- Gegenstand:** Verstärkung der Führungsbleche am Höhenruder-
antriebsbeschlag.
- Anlaß:** Bei unsachgemäßer Montage des Höhenleitwerks sind
Beschädigungen an den Führungsblechen für den
Höhenruderantriebsbolzen aufgetreten. Nach
Beschädigung eines Führungsbleches ist eine Fehl-
montage des Höhenleitwerks und damit Verlust der
Höhensteuerwirkung möglich.

TECHNISCHE MITTEILUNG
TECHNICAL NOTE

Nr. 201-20
205-6
206-1, 301-3

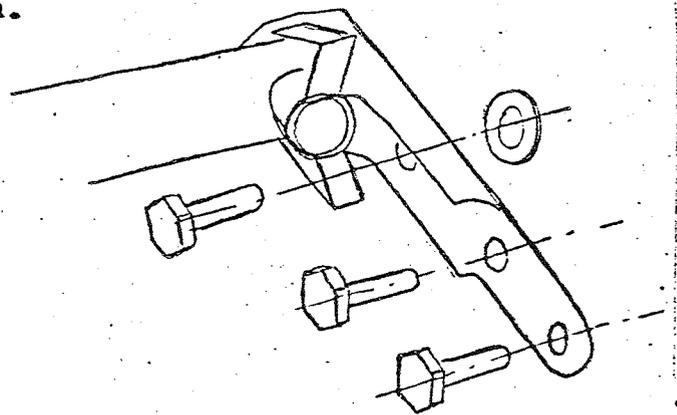
- Dringlichkeit:** Maßnahme 1 und 2: vor dem nächsten Flug
Maßnahme 3: Bis zum 29.2.1976
- Maßnahmen:**
1. Es ist zu überprüfen, ob die Führungsbleche
des Höhenruderantriebsbeschlages deformiert
oder im Bereich der Schweißnaht angerissen sind.
Die Untersuchung ist mit einer ca. 5-fach
vergrößernden Lupe vorzunehmen.

2. Werden Beschädigungen festgestellt, so ist der
Höhenruderantriebsbeschlag durch einen gemäß
Maßnahme 4 verstärkten Beschlag auszutauschen.
 3. Werden keine Beschädigungen festgestellt, so ist
der Höhenruderantriebsbeschlag gegen einen gem.
Maßnahme 4 verstärkten Beschlag bis zum unter
"Dringlichkeit" angegebenen Termin auszutauschen

4. Die beiden Führungsbleche des Höhenruder-
antriebsbeschlages sind durch Anschweißen von
2 Blechen lt. nachstehender Zeichnung zu
verstärken (s. S. 2):

Blech aus 1.7214.4 oder 1.7734.4, Schweißzusatzwerkstoff 1.7734.2 oder 1.7324.0, Schweißverfahren WIG.

Nach Ausbau des Höhenruderantriebsbeschlags ist in das Aufnahmerohr für den Höhenruderantriebsbolzen ein Bolzen 10 mm ϕ einzuführen, um zu verhindern, dass sich die Bohrung beim Schweißen verzieht. Dieser Bolzen soll sich von Hand einschieben lassen und wird erst nach dem Abkühlen des Werkstückes wieder herausgenommen. Anschließende Grundierung (empfohlene Einkomponenten-Primer B 1742 der Lackfabrik Bäder) und Nitrolackierung.

Beim Montieren des Beschlags auf die Unterlagscheibe zwischen Beschlag und den Kugellagern links und rechts achten.
